Numer sprawy: UZ-271-3/20

Niniejszym przesyłamy odpowiedzi na zadane pytania w związku z procedurą wyboru Wykonawcy zadania inwestycyjnego: pn. "Budowa linii kablowej 15kV na dnie Zbiornika Czorszyńskiego"

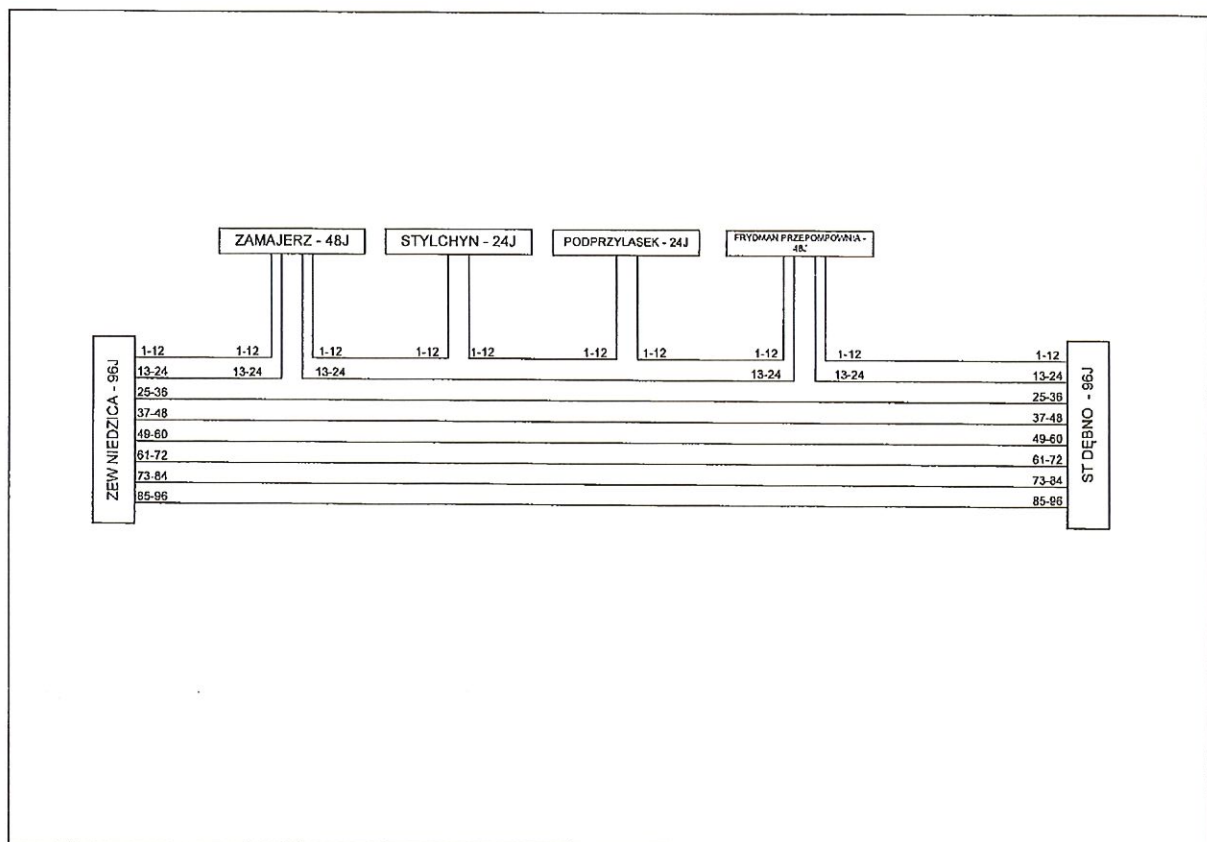
1. Przewidziano kabel światłowodowy do ułożenia o pojemności 96J – proszę o informację czy montaż kabla na przełącznicach będzie w pełnym zakresie, tj. 96 włókien będzie pospawanych na przełącznicy?
2. Proszę o podanie standardu złączy światłowodowych – SC/APC; SC/PC; E2000/APC
3. Proszę o podanie typów przełącznic – panelowa 19", modułowa 19", naścienna, stojakowa.....
4. Czy przewidziano montaż szafek wiszących w kontenerowych stacjach trafo pod przełącznice światłowodowe? Jeżeli tak to proszę o podanie specyfikacji szafek.
5. Proszę o podanie specyfikacji szafek pod telemechanikę.
6. Proszę o podanie specyfikacji przewidzianych do montażu kamer wewnętrznych i zewnętrznych.
7. Proszę o wskazanie miejsca doprowadzenia kabla światłowodowego w budynku Elektrowni ZEW Niedzica.
8. Dostawa i uruchomienie systemu SmartGrid – proszę o specyfikację serwera przeznaczonego dla systemu SmartGrid

1. Montaż kabla przewiduje się jak na załączonym rysunku obrazującym rozptyw włókien.

2. Przyjmujemy standard złącz SC/APC.
3. Przełącznice modułowe z wyposażeniem wynikającym z przedstawionego rozplywu włókien.
4. Szafki wiszące dzielone o wysokości minimum 9U głębokość zapewniająca swobodną zabudowę kabli w przełącznicach.
